泊発電所 3 号炉 可搬型重大事故等対処設備保管場所 及びアクセスルートについて

令和 5 年 5 月 11 日
北海道電力株式会社

審査会合での指摘事項に対する回答

図1 アクセスルートトンネル平面図及び縦断図

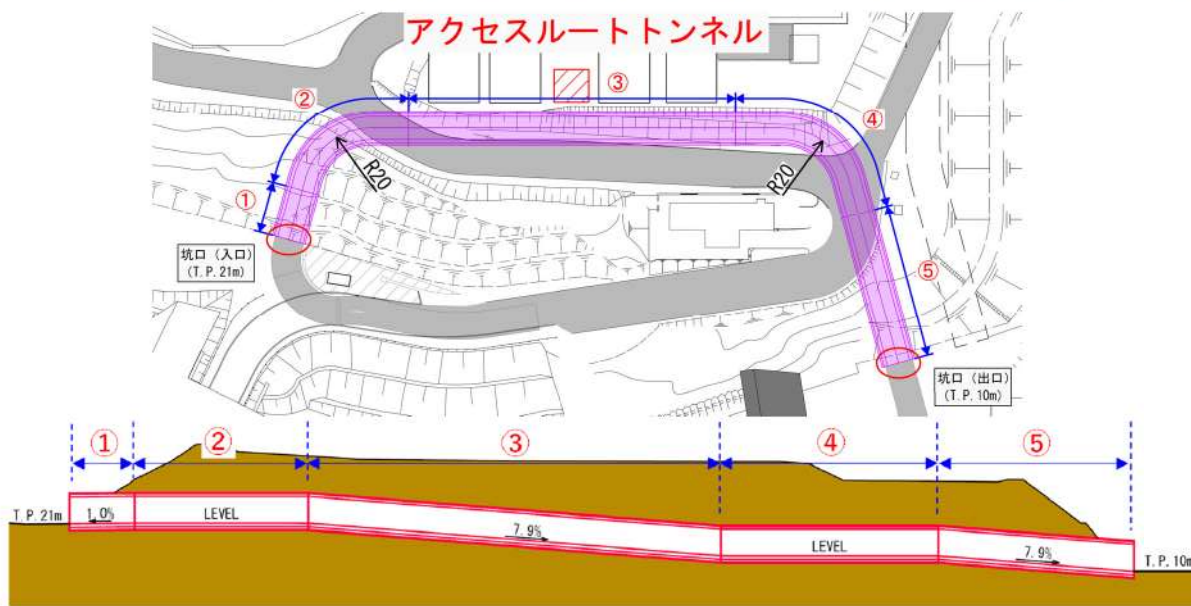
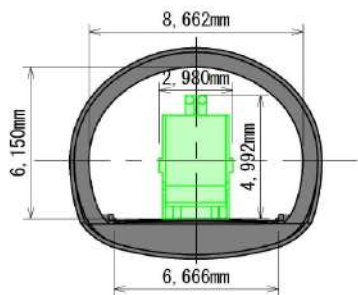
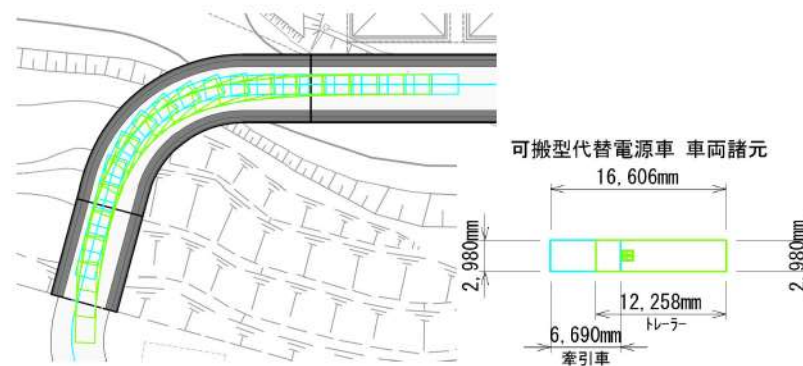
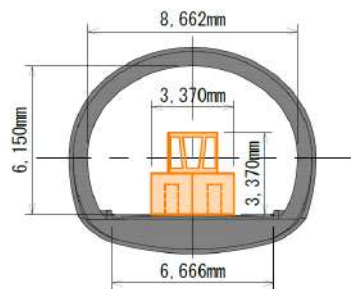
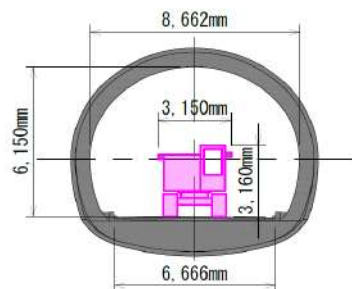
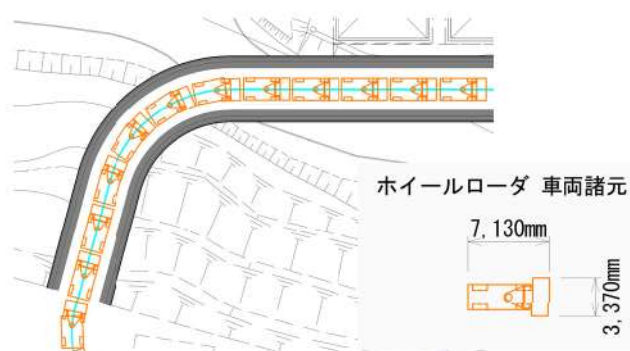
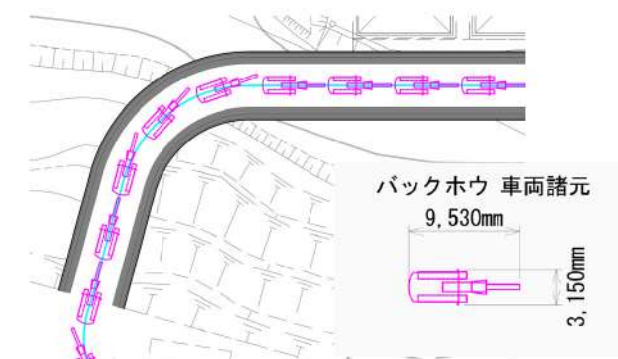
【指摘事項】(第1098回審査会合(令和4年12月6日)) 221206-11

アクセスルートトンネルの勾配、幅員、カーブを含めて、重機が通行可能であることを説明すること。

○アクセスルートトンネルの仕様は下記のとおりであり、勾配、幅員、カーブを含めて可搬型設備及び重機の通行が可能である。

- ▶ トンネルの勾配は、最大7.9%であるため、車両が登坂可能な勾配である12%※を下回る(図1参照)。
- ※：車両重量が最も大きい可搬型代替電源車の登坂可能な勾配は12%である。
- ▶ トンネルの内空は、重機を含めた通行車両に対して余裕のある幅員、高さを確保している(図2参照)。
- ・トンネルへの入域及び退域の際は、緊急時対策所又は中央制御室へ連絡する運用とすることから、トンネル内での車両のすれ違いは発生しない。
- ・なお、緊急時対策所又は中央制御室への連絡に要する時間及びトンネルを交互通行することになった場合に要する時間については、屋外作業の所要時間に見込んでいる。
- ・上記の運用については、保安規定に基づく社内規程類に規定するとともに、トンネル設置後に実施する訓練を通じて事故対応が円滑にできるよう改善を図っていく。
- ▶ トンネル曲線部については、可搬型設備のうち車幅・延長が最大となる可搬型代替電源車及び重機(ホイールローダ及びバックホウ)の通行性を考慮している(図3参照)。

図1 可搬型設備の通行に必要な道路幅

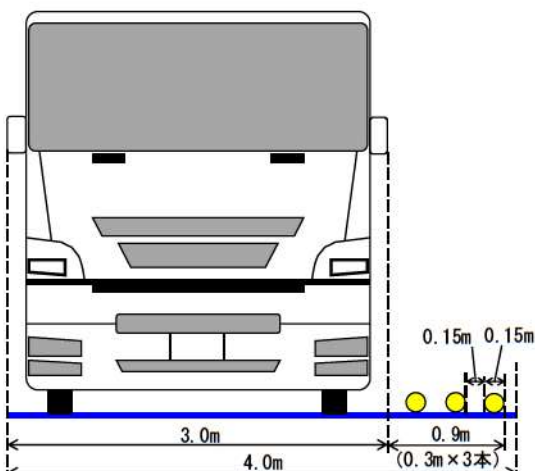
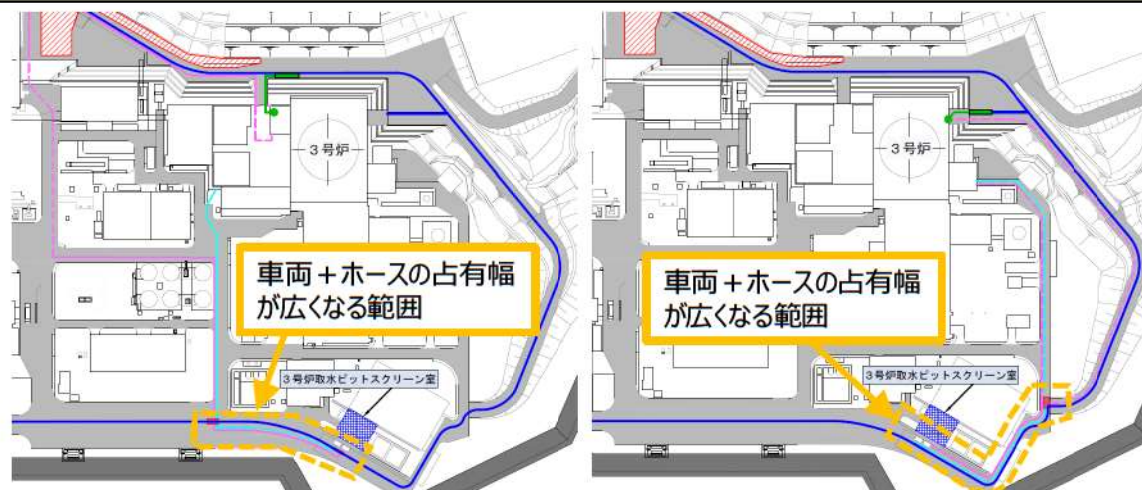
【指摘事項】(第1098回審査会合(令和4年12月6日)) 221206-12

必要な道路幅3.5mについては、最大車幅の可搬型代替電源車約3.0mに余裕を見て設定しているが、タイミングによっては道路にホースやケーブルが敷設されている状況において車両が通行することも考えられるため、S Aの対応状況を想定した上でも道路幅が3.5mあれば十分であることを説明すること。

○可搬型設備の通行に必要な道路幅は、可搬型設備のうち最大車幅の可搬型代替電源車約3m及び可搬型ホースの敷設幅0.9m(150Aホース計3本敷設した場合の占有幅0.45mに余裕を考慮)を考慮して4.0mに変更する。

○第1098回審査会合(令和4年12月6日)時点では、「最大車幅の可搬型代替電源車約3.0mに余裕を考慮」及び「有効性評価において使用する可搬型設備*の通行幅及び可搬型ホースの敷設幅を考慮」から3.5mと設定しており、可搬型代替電源車については可搬型ホース敷設前に通行すると想定していたことからアクセスルートに可搬型ホースが敷設されている状況での通行を考慮していなかった。

○今回、可搬型代替電源車についてもタイミングによってはアクセスルートに可搬型ホースが敷設されていることが考えられるため、可搬型設備の通行に必要な道路幅は、可搬型代替電源車通行幅及び可搬型ホース敷設幅を考慮して4.0mと設定した。

図1 2号炉脇の法面における可搬型ホースの敷設作業イメージ

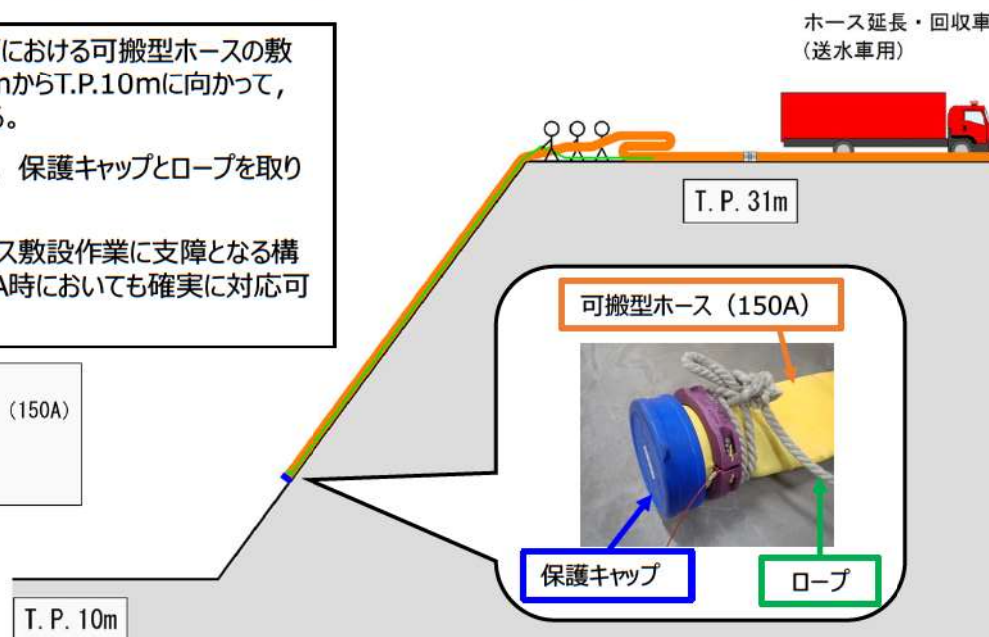
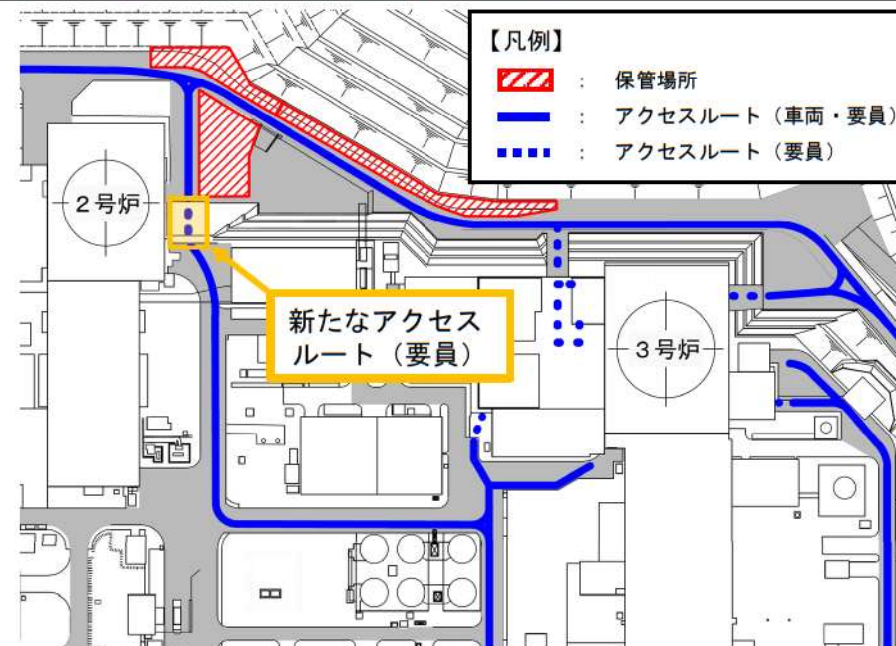
【指摘事項】(第1098回審査会合(令和4年12月6日)) 221206-13

2号炉脇の法面における可搬型ホースの敷設の成立性及び防潮堤を越える海水取水ホースの敷設の成立性について説明すること。

- 2号炉脇の法面箇所における可搬型ホースの敷設は、T.P.31mからT.P.10mに向かって人力で敷設する。法面にはホース敷設作業に支障となる段差はなく、また、訓練の実施により作業の成立性を確認していることから、SA時においても確実に実施可能である。
- ホース敷設後の充水確認及び定期的な点検については、これまでT.P.10mから目視確認を行うこととしていたが、時間経過に伴うホースの状態変化等による漏えいを早期に発見するため、法面上にアクセスルート(要員)として固定梯子を設置し、ホースに近づいて漏えい確認を行うこととした。

○2号炉脇の法面における可搬型ホースの敷設は、T.P.31mからT.P.10mに向かって、人力で敷設する。

○ホース先端には、保護キャップとロープを取り付けている。

○法面上にはホース敷設作業に支障となる構造物はなく、SA時においても確実に対応可能である。

図 集水樹シルトフェンス及び放射性物質吸着剤の設置イメージ

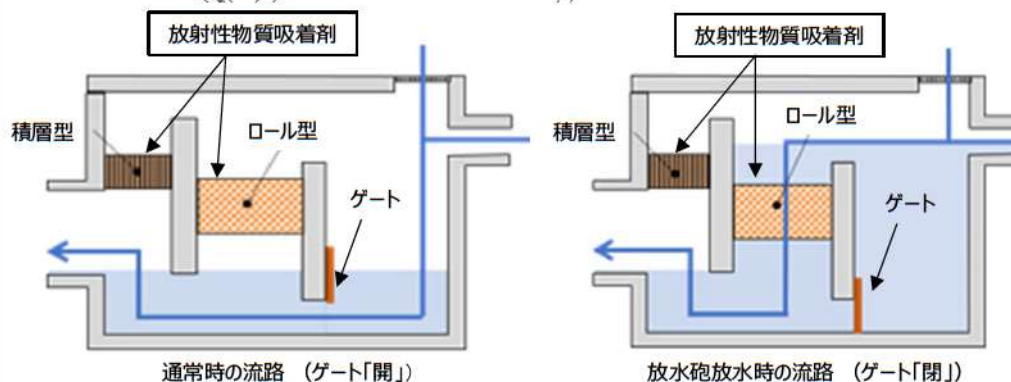
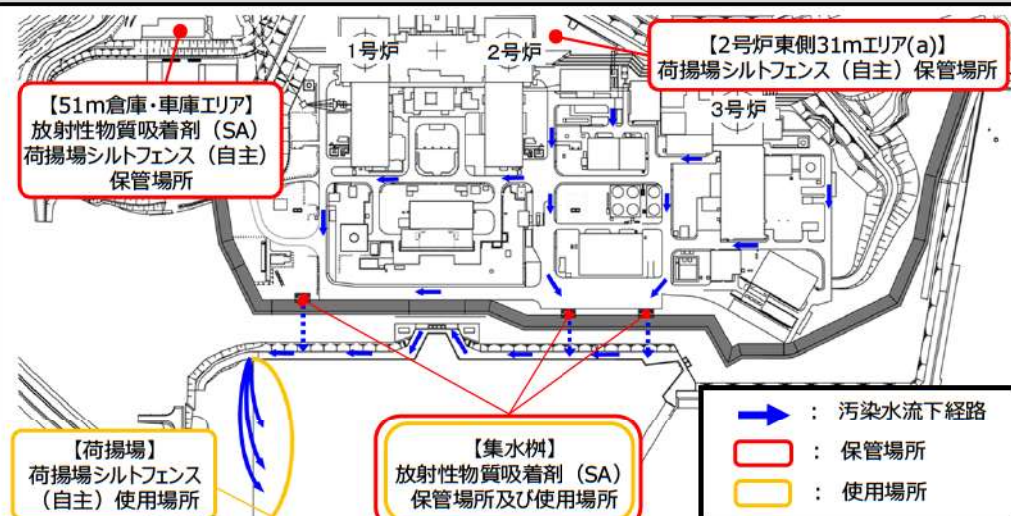
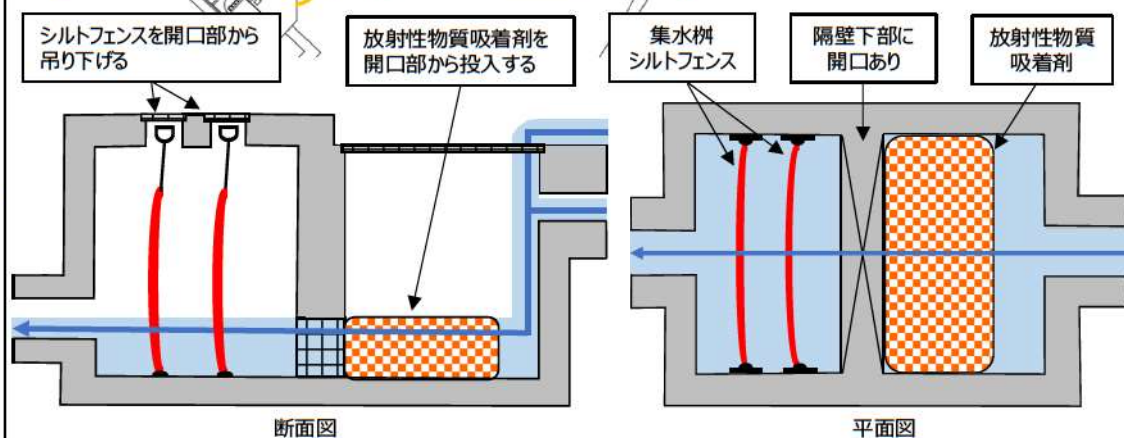
【指摘事項】(第1098回審査会合(令和4年12月6日)) 221206-14

放射性物質吸着剤を使用場所であるT.P.10m盤の集水桝に保管する方針及びシルトフェンスを自主設備とする方針について、先行審査実績を踏まえて設置許可基準規則第55条の基準適合として十分であるか検討し説明すること。

○頑健な集水桝内にて保管しゲート切替にて機能確立する方針から、大規模損壊発生時においても機動的な対応が可能となるよう高台に保管し、使用場所である集水桝まで運搬、設置する方針に変更する。本方針の変更に伴い、放射性物質吸着剤の機能確立には時間を要することから、自主対策設備に変更する。

○先行プラントでは重大事故等対処設備として配備していること及び大規模損壊発生時においても機動的な対応が可能となる体制等を整備していることを踏まえ、新たに集水桝シルトフェンスを配備し、重大事故等対処設備とする。

図2 51m倉庫・車庫内の設備配置の見直し

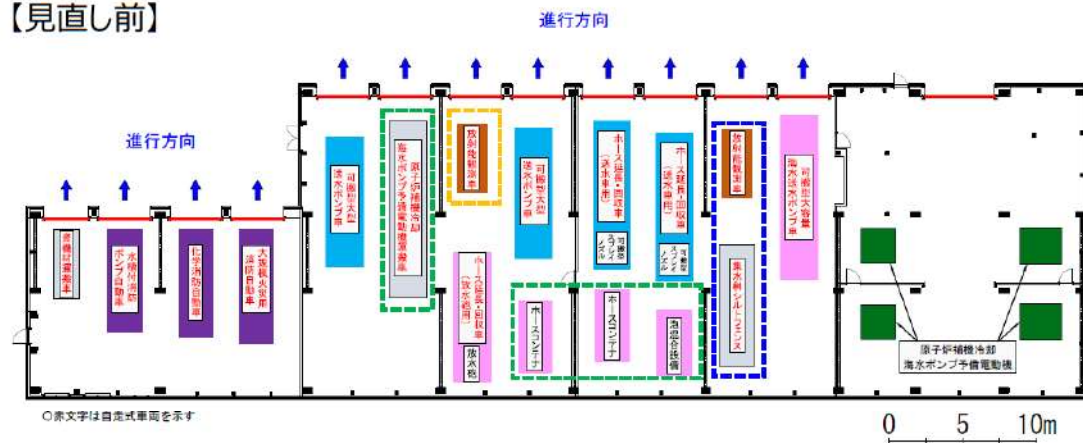
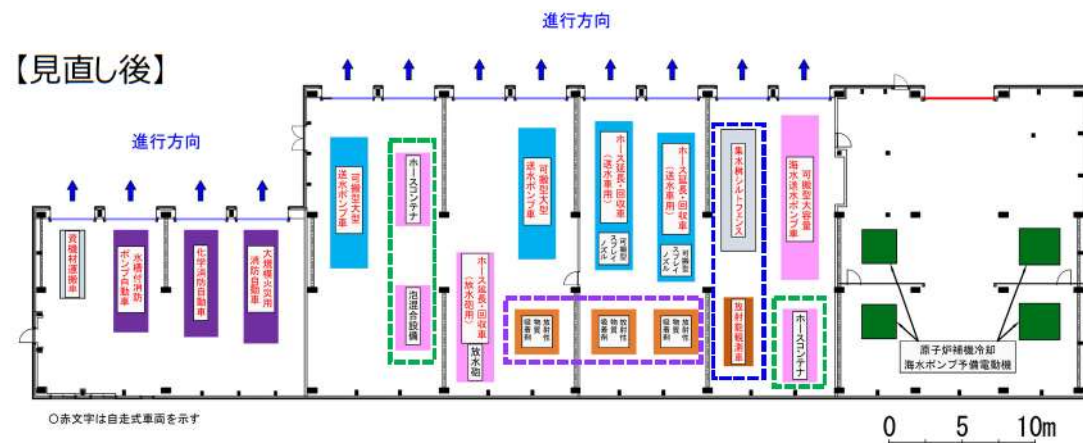
【指摘事項】(第1098回審査会合(令和4年12月6日)) 221206-15

51m倉庫・車庫内に可搬型設備を保管するとしていることについて、先行審査実績を踏まえて、出入口や設備の配置を含めてどのような設計方針とするのか説明すること。

- 51m倉庫・車庫内の設備配置は、先行の審査実績を踏まえ、可搬型設備の移動、運搬に影響を与えないよう以下の方針とした。
 - (1) エント等の故障により、自走式の可搬型設備の移動ができない場合においても、同時に複数の異なる機能が喪失しないように、異なる機能を有する可搬型設備を縦列に配置しない。
 - (2) 設備の重要度の観点から、重大事故等対処設備の前方に自主対策設備を配置しない。
- 上記方針に従い、51m倉庫・車庫内の設備配置を以下のとおり見直した。
 - ・方針(1)を満たすため、「原子炉補機冷却海水ポンプ予備電動機運搬車(資機材)」を51m倉庫・車庫外へ移設し、「ホースコンテナ(重大事故等対処設備)」及び「泡混合設備(重大事故等対処設備)」の配置を変更した。(: 緑破線箇所)
 - ・方針(2)を満たすため、「集水柵シルトフェンス(重大事故等対処設備)」と「放射能観測車(自主対策設備)」の配置を入れ替えた。(: 青破線箇所)
 - ・方針(2)を満たすため、「放射能観測車(自主対策設備)」を51m倉庫・車庫外へ移設した。(: 黄破線箇所)
 - ・可搬型設備の移動、運搬に影響を与えない位置に、「放射性物質吸着剤(自主対策設備)」を配置した。(: 紫破線箇所)

図2 「外部電源喪失時に非常用所内交流電源が喪失し, 原子炉補機冷却機能の喪失及びRCPシールLOCAが発生する事故」のタイムチャート(抜粋)

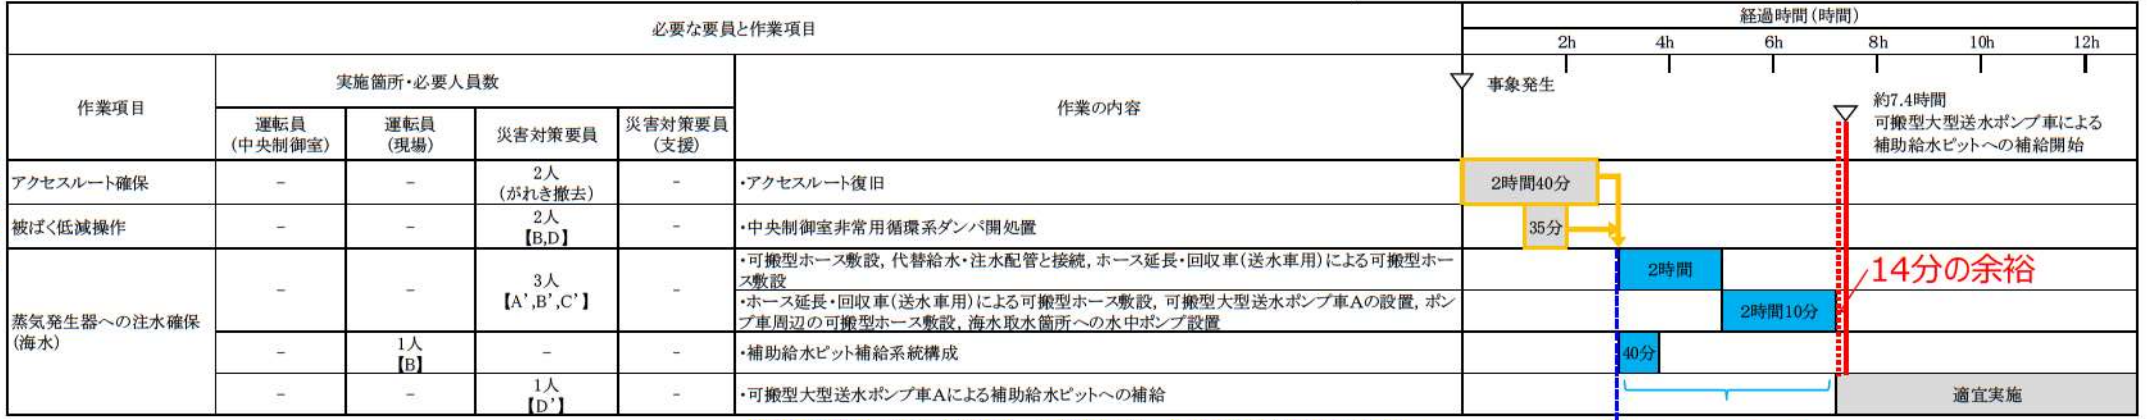
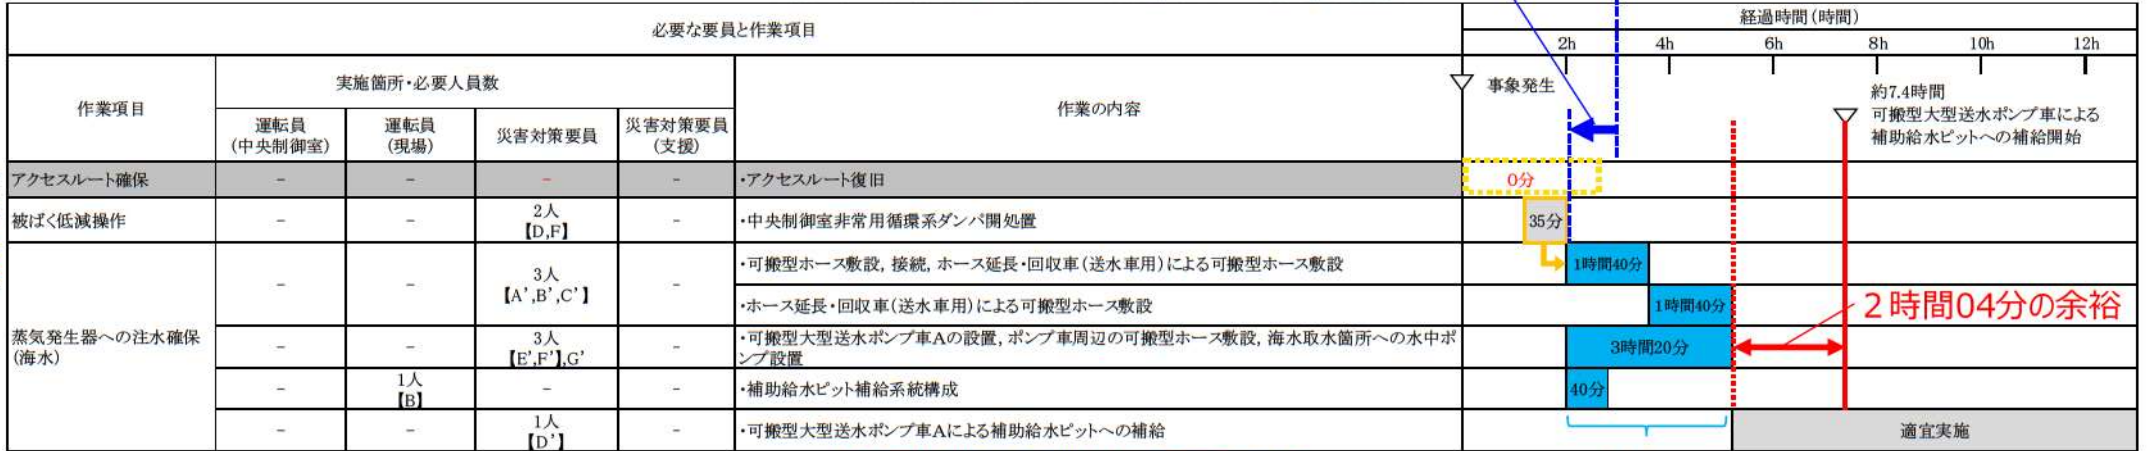
屋外作業の制限時間が一番厳しい作業として挙げている蒸気発生器への注水確保(海水)の余裕時間が14分となっていることについて、蒸気発生器への注水確保はPWRにとって重要な作業であるため、先行審査実績を踏まえて余裕時間の考え方を検討し説明すること。

可搬型重大事故等対処設備保管場所及びアクセスルートで指摘した屋外作業の余裕時間(上記指摘事項)については、全交流動力電源喪失のタイムチャートを含めて対応すること。

「(1)道路の拡幅」により, アクセスルート復旧作業を不要とし, 屋外作業の作業着手時間を3時間後から2時間後に前倒した

「(2)屋外作業の作業要員の見直し」により, 作業時間を4時間10分から3時間20分に短縮した。

図2 土砂掘削のイメージ図(1/2)

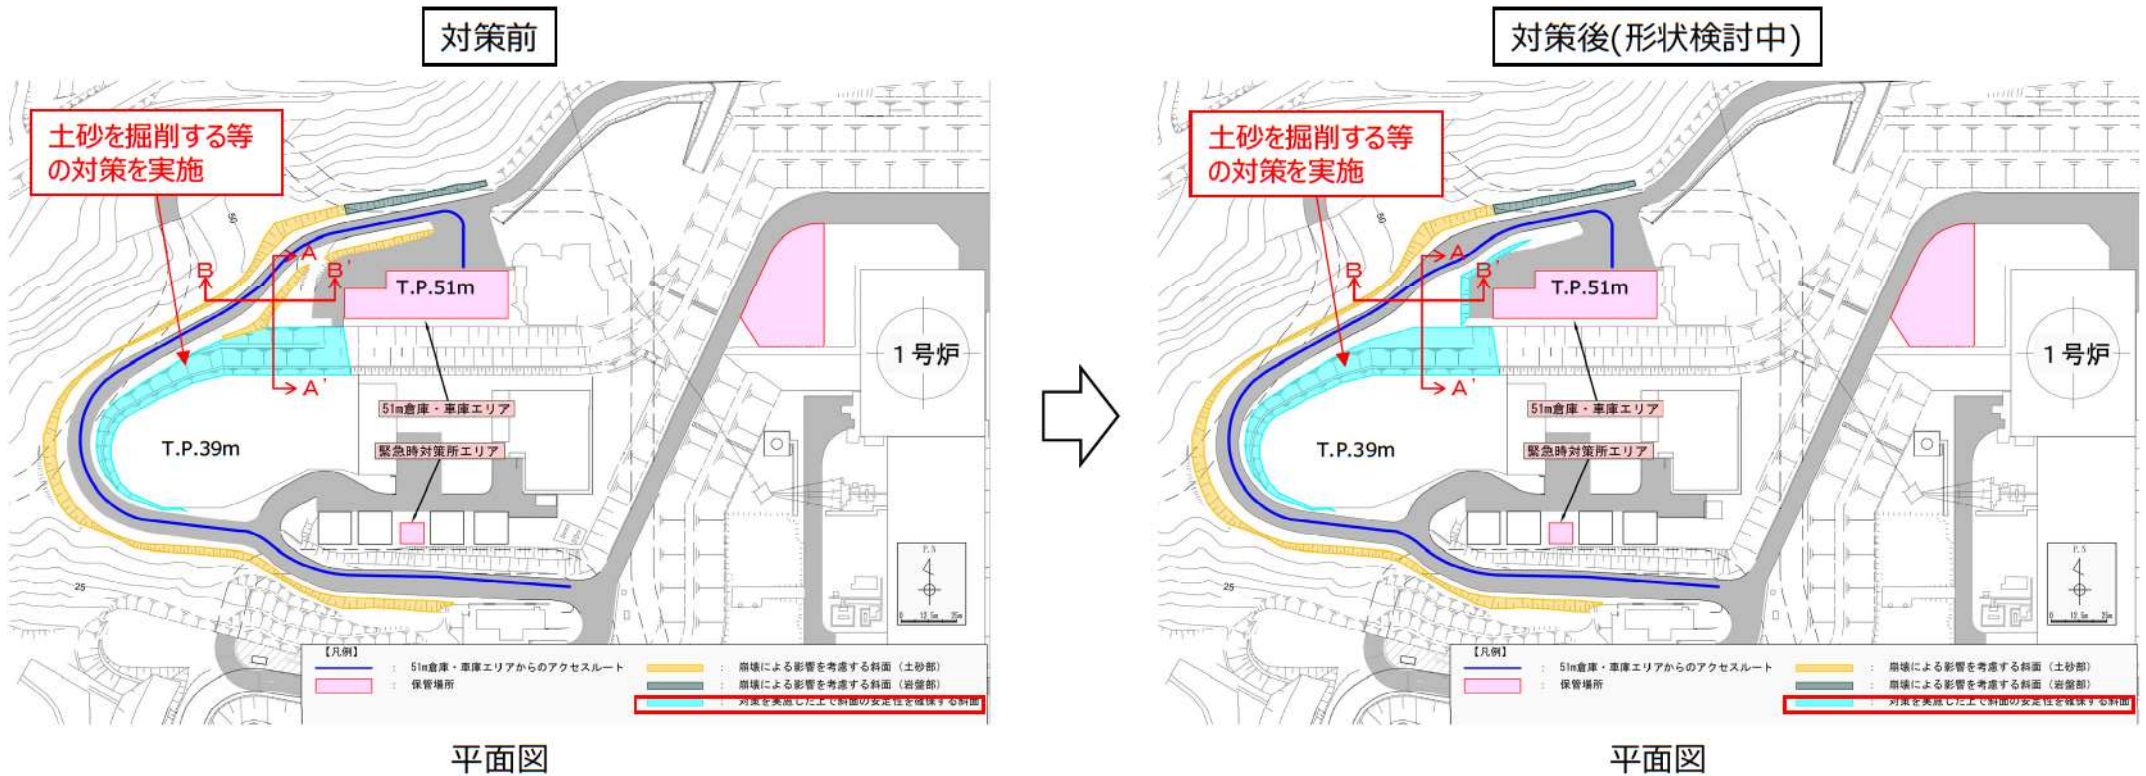
アクセスルート下の斜面のすべり範囲の設定について、以下の事項を踏まえて説明すること。

- ✓ 斜面法肩からの斜面高さと同じ数字を用いて斜面のすべり範囲を設定する場合には、その設定の根拠となる規格、基準等を示した上で、当該規格、基準等の適用範囲との関係を明確にすること。
- ✓ 評価対象斜面の地質状況を踏まえた上で、基準地震動による斜面の崩壊の範囲が最も大きくなるよう、斜面のすべり範囲を設定すること。
- ✓ 斜面安定解析を用いて斜面のすべり範囲を設定する場合であって、斜面のすべりの形態が複数想定される場合は、最も斜面のすべり範囲が大きくなるものを選定した上で、斜面のすべり範囲を設定すること。

- 51m倉庫・車庫エリアからのアクセスルートの敷地下斜面については、崩壊を想定し、その斜面のすべり範囲を斜面法肩から斜面高さの範囲としていたが、土砂を掘削する等の対策を実施した上で、基準地震動による地震応答解析により、敷地下斜面が崩壊しないことを確認する方針に変更する。

- 51m倉庫・車庫エリアからのアクセスルートの敷地下斜面のすべりについては、土砂を掘削する等の対策を実施する(土砂掘削のイメージ図をP21~P22に示す)。
- 対策実施後の斜面形状を基に、評価対象断面を選定し、基準地震動による地震応答解析を二次元動的有限要素法により行う。
- 評価対象断面において、最小すべり安全率(平均強度)が評価基準値1.0を上回ることを確認する。
